Dotyczy: postępowania o udzielenie zamówienia publicznego pn.: „**Budowa infrastruktury rowerowej w ciągu ul. Bogumińskiej wraz z niezbędną budową i przebudową chodników**”

Zestaw pytań i odpowiedzi nr 2:

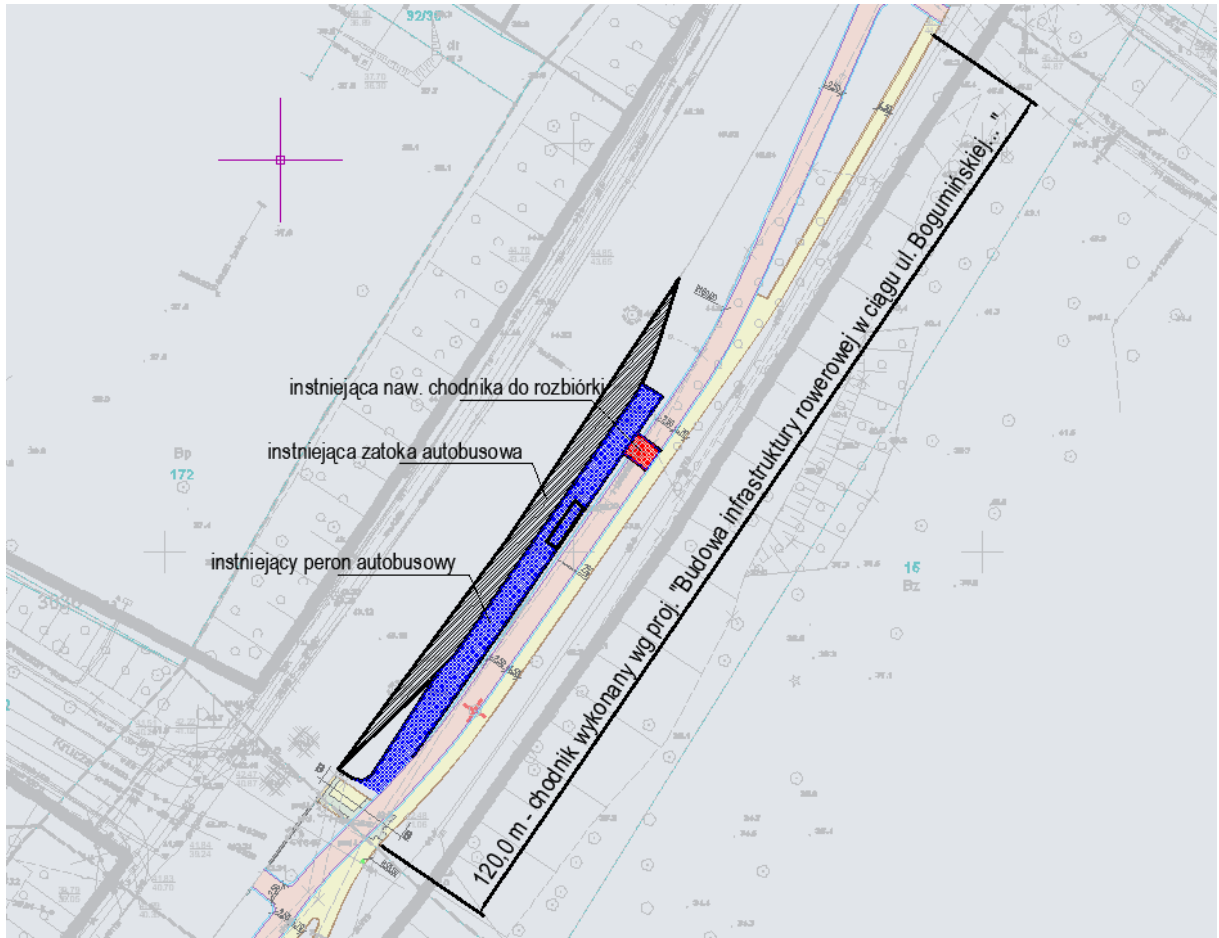
Proszę o potwierdzenie, iż należy wykonać odcinek ścieżki rowerowej na odcinku od ul. Kruczej do ul. Hożej. Z wizji lokalnej wynika, iż w miejscu projektowanego ciągu pieszo-rowerowego została wykonana zatoka autobusowa wraz z wiatą autobusową.

Projekt przystanku autobusowego został skoordynowany z projektem drogi rowerowej. Droga rowerowa przebiega za wiatą. Wykonawca przystanku autobusowego wykonał częściowo nawierzchnię chodnika z zakresu inwestycji pn. „Budowa infrastruktury rowerowej w ciągu ul. Bogumińskiej...” (ok. 120 mb chodnika). Chodnik został wykonany z kostki betonowej 8x10x20 cm. Do wykonanego chodnika należy się dowiązać.

W celu ujednoczenia nawierzchni chodnika, chodniki na obu etapach należy wykonać z kostki betonowej 8x10x20.
